MODIFICACION PUNTUAL N°1

PLAN DE ORDENACIÓN MUNICIPAL  
HORCHE. GUADALAJARA.  
MODIFICACIÓN PUNTUAL N°1

PLANO:  
**10**  
DETALLE 10

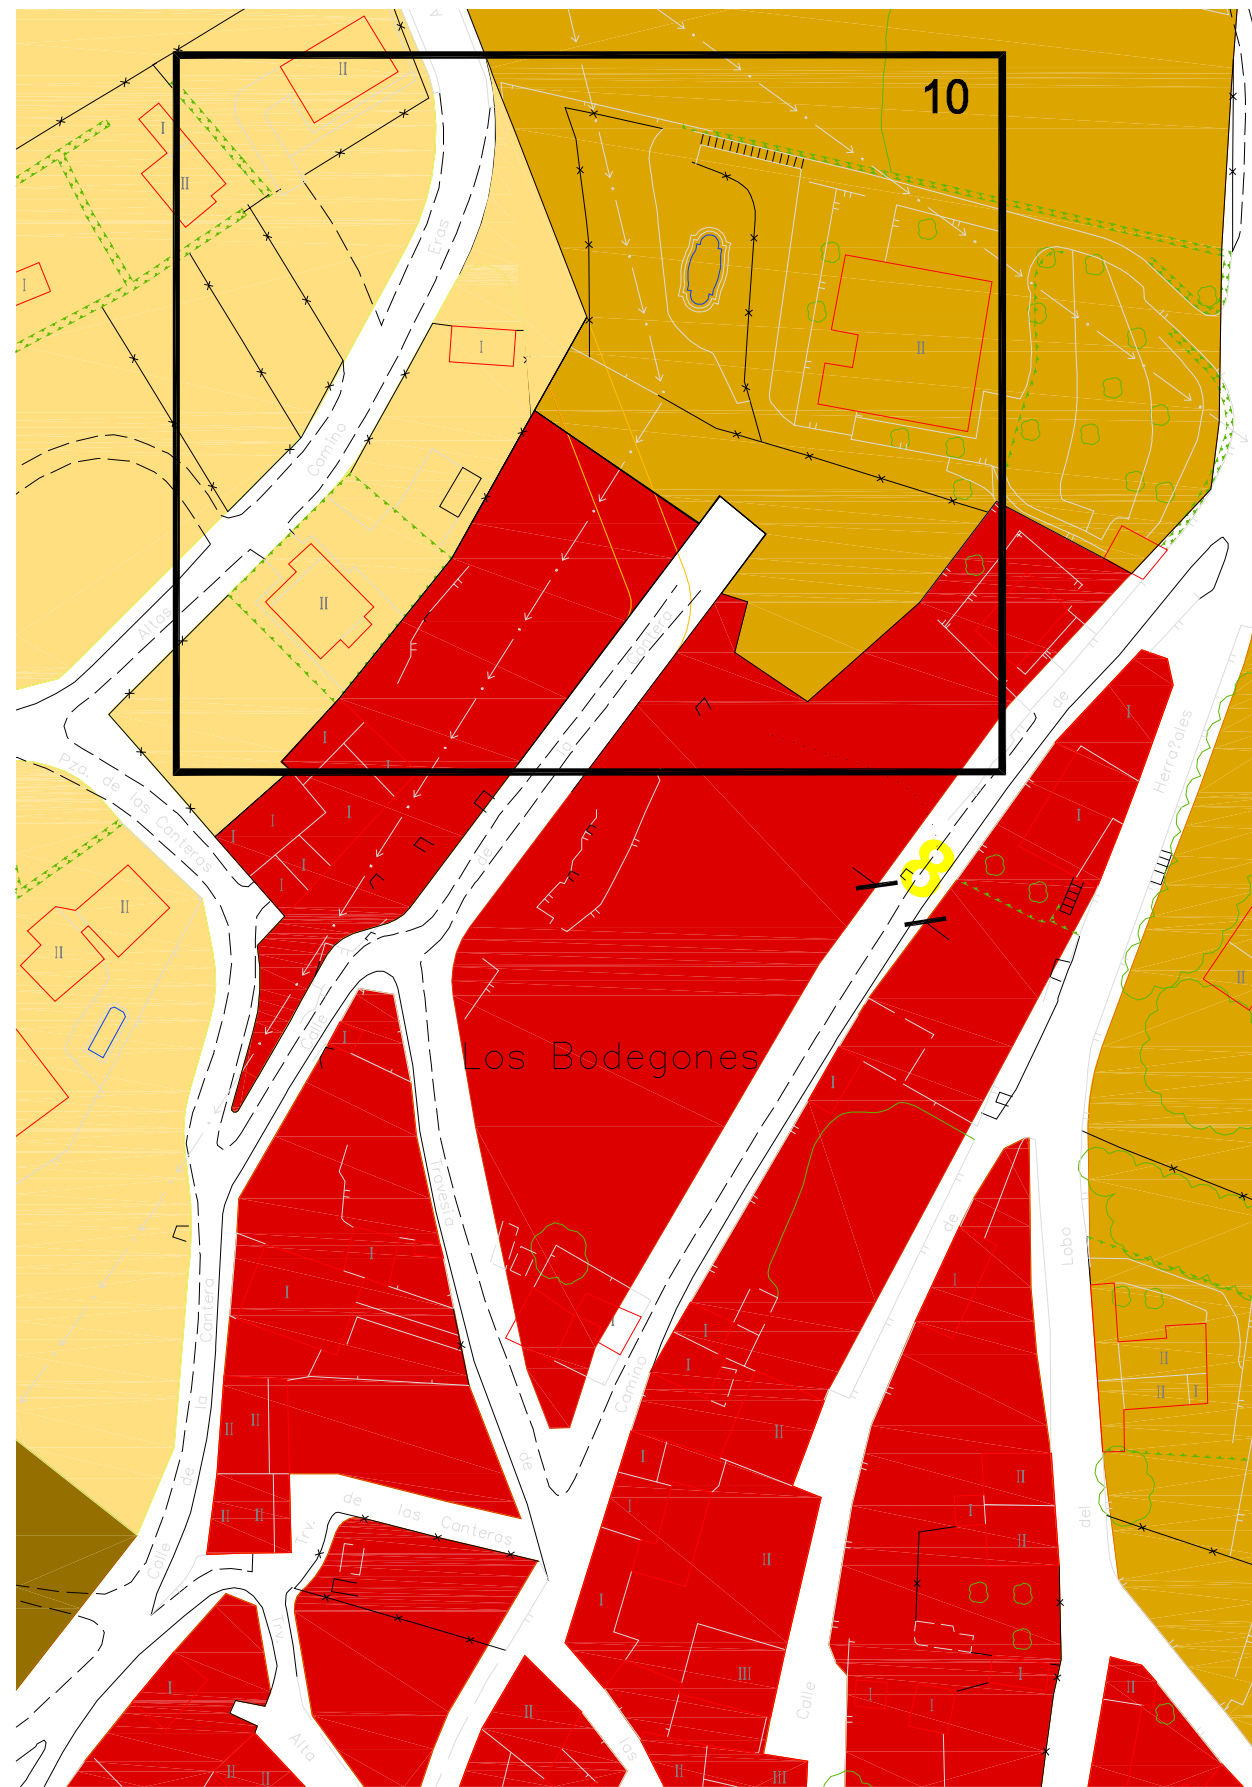
Se suprime la prolongación de la c/ de la Cantera hasta la c/ Camino de las Eras Altas, debido a que la pronunciada pendiente del terreno hace inviable el trazado accesible de la calle. Por lo que se ajusta la alineación a la situación catastral actual de las parcelas.
